使用済燃料乾式キャスク仮保管設備への輸送貯蔵 兼用キャスクB増設に伴う実施計画の変更について

2020年 5月21日

東京電力ホールディングス株式会社

1. 輸送貯蔵兼用キャスクB増設に伴う実施計画の変更概要

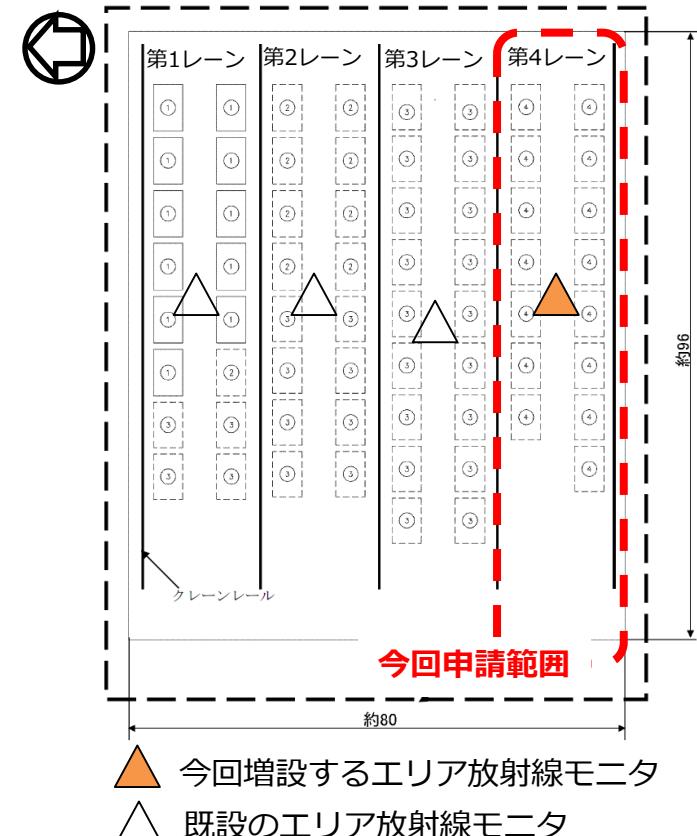
3号機終了以降の使用済燃料プールからの燃料取出しに備え、共用プールの空き容量確保を進めるため、使用済燃料乾式キャスク仮保管設備に輸送貯蔵兼用キャスクBを15基増設及び15基増設に伴いエリア放射線モニタを1基増設する実施計画の変更を実施する。

図1-1 監視装置の概要

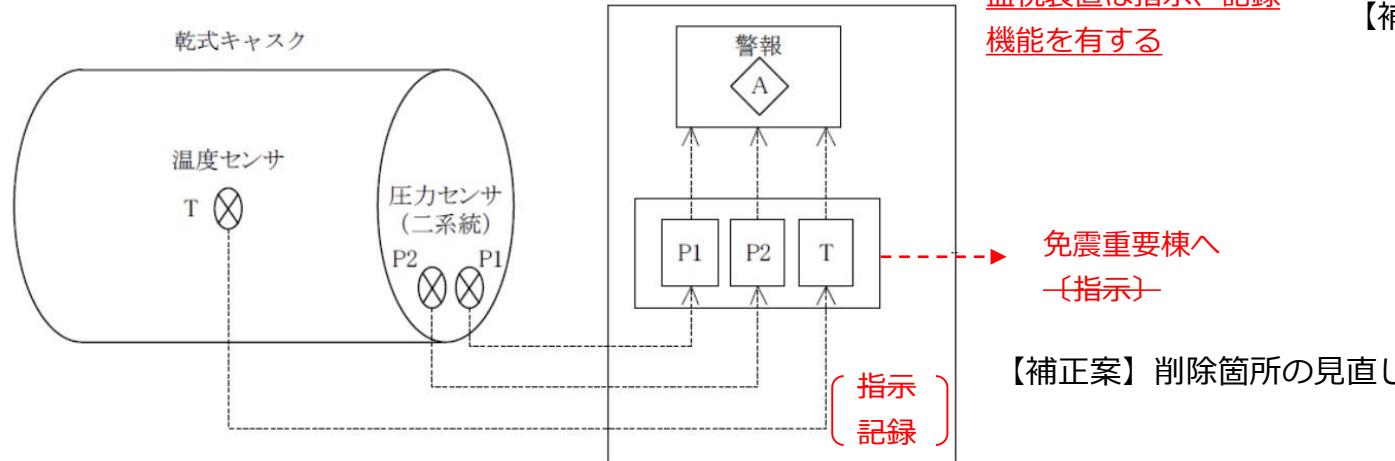
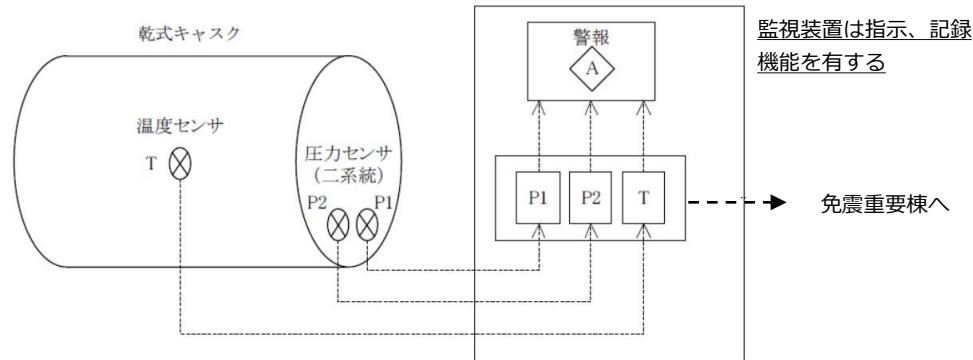
監視装置については、今後機器改廃に伴う設備更新を計画している。現状の設備構成方法を限定する記載の表現については、要求される機能や主要な構成を変更しない範囲において、一般的な表現に変更する。

- ・「監視装置は指示、記録機能を有する」を追記：本文記載に合わせて追記
- ・「現場の(指示記録)」を削除：上記追記により機能変更はないが、記録場所を限定しない記載へ見直す

二重蓋間圧力及び表面温度の監視（図1-1）

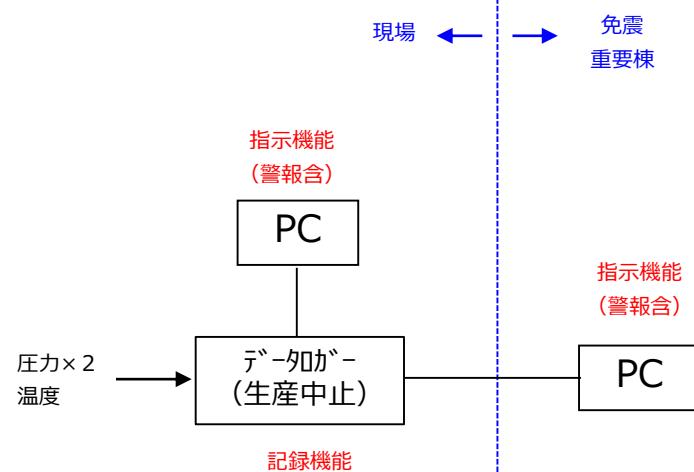
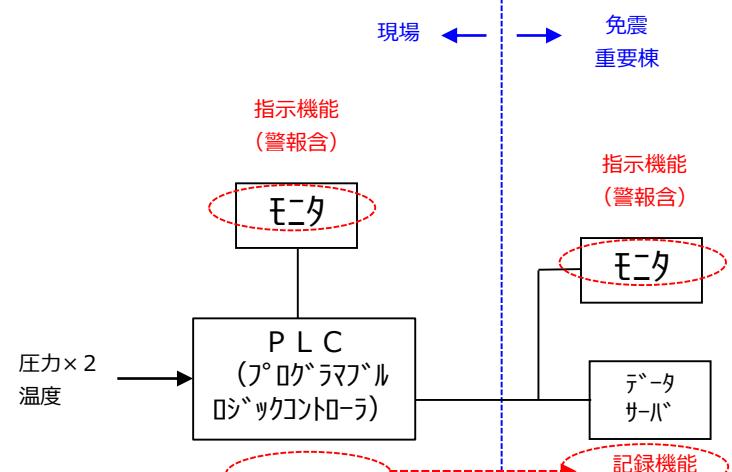
監視装置については、今後機器改廃に伴う設備更新を計画している。具体的な更新の方法は今後検討となるが、要求仕様や主要構成は変更しないものの、設備限定を避けるため、今回の実施計画変更申請にて監視機器や記録場所の記載を一般化する。

表 13 輸送貯蔵兼用キャスク B の溶接概要

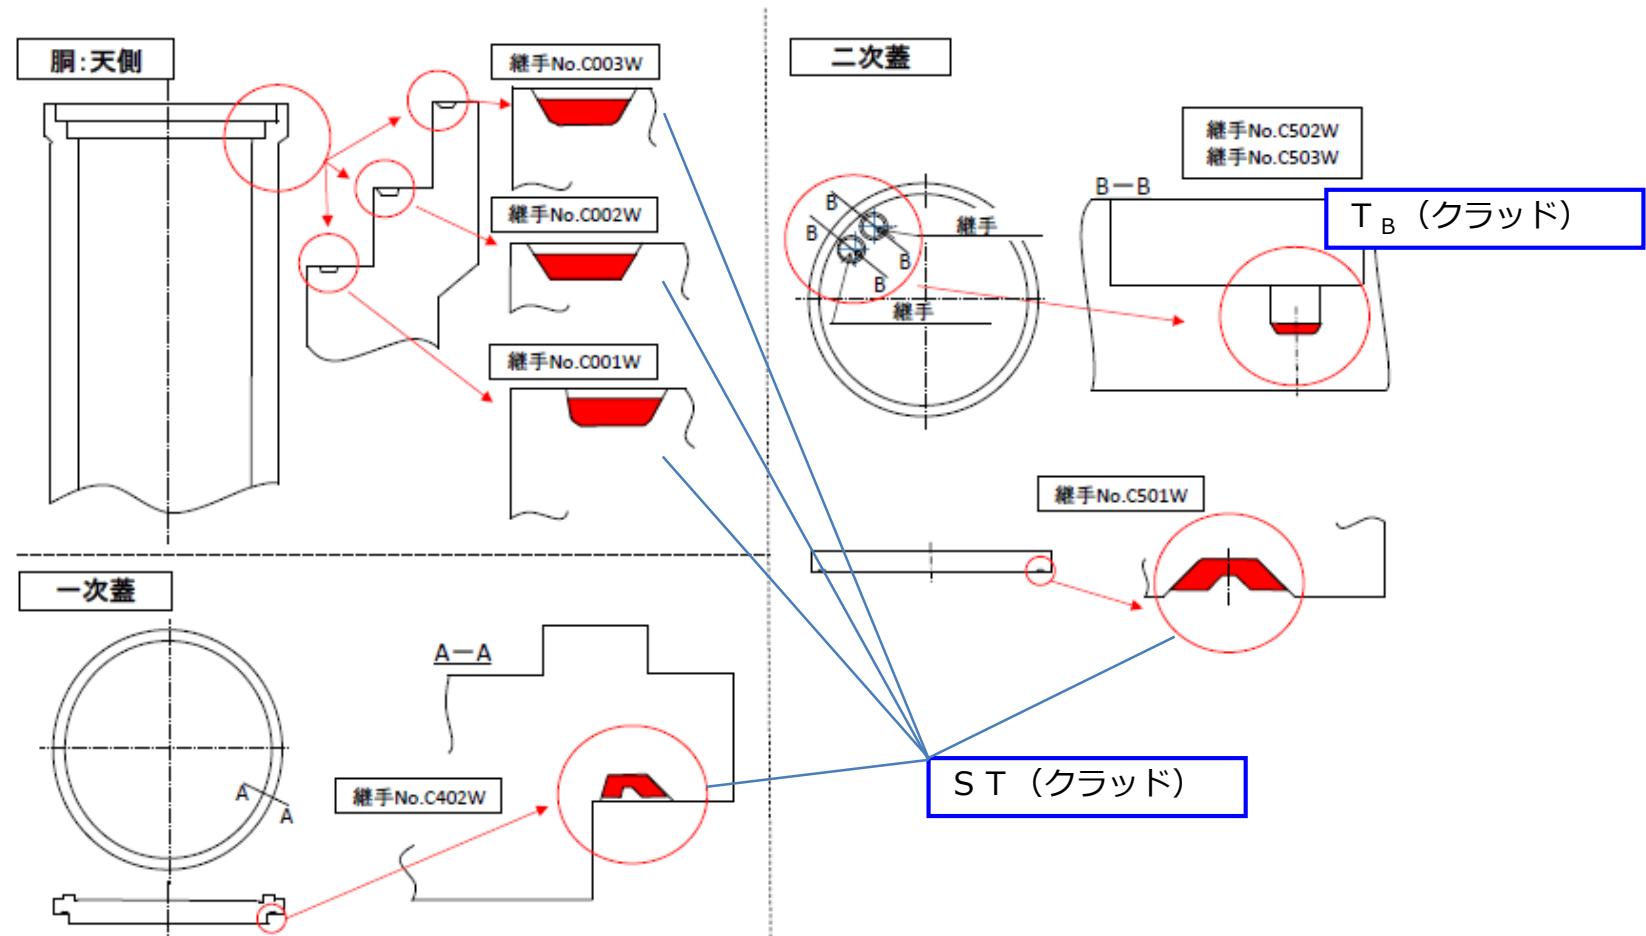
下表の通り、今回申請乾式キャスクの溶接施工法を追加するが、いずれも既認可済の施工法であり、キャスク製造の品質に影響はない。

また、今回新たに追加する溶接施工法を適用するキャスク部位は以下の通りである。

適用対象継手	溶接施工法 変更前	溶接施工法 変更後
クラッド溶接部 ・胴内 C 0 0 1 W～C 0 0 3 W ・一次蓋 C 4 0 2 W ・二次蓋 C 5 0 1 W	S T 3 0 6 【(S T (クラッド) + T _B (クラッド))】	S 3 0 7 【S T (クラッド)】
モニタリングポート取付部 ・二次蓋 C 5 0 2 W・C 5 0 3 W	S T 3 0 7 【(S T (クラッド) + T _B (クラッド))】	T 3 0 3 【T _B (クラッド)】

輸送貯蔵兼用キャスクB 緩衝体取付状態での密封監視装置取り合い状況

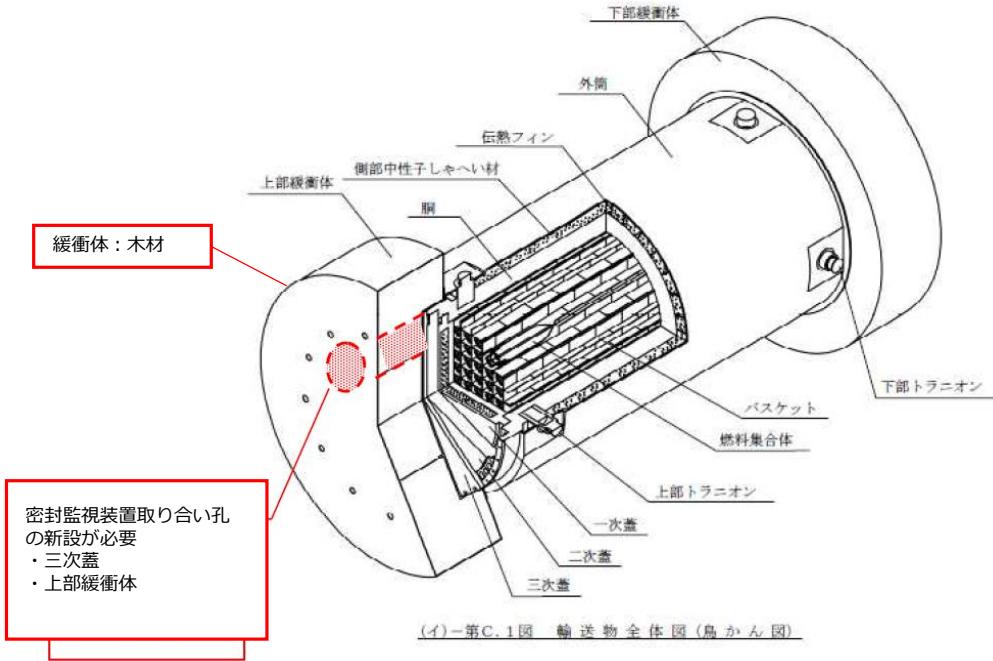
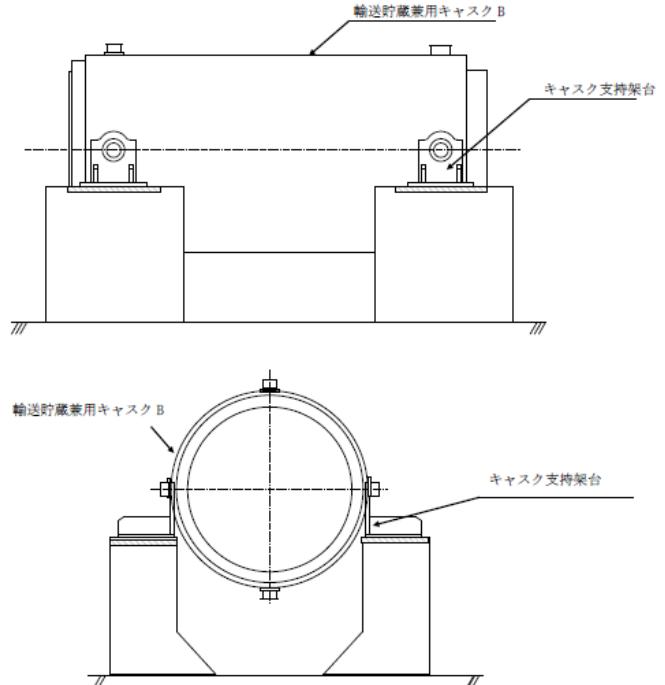
- 長期保管時には蓋間圧力の常時監視が必要
- 緩衝体が木材であり、輸送荷姿での長期保管において緩衝体の機能維持が困難
 - ⇒ 輸送貯蔵兼用キャスクの輸送荷姿での貯蔵には、蓋間圧力の常時監視の為の設計変更、緩衝体の長期健全性の為の設計変更・試験等、数年単位で期間を要する。

今回増設は、今後の燃料取り出し計画を踏まえ、従来同様（キャスク支持架台+コンクリートモジュール）の貯蔵方法とする。
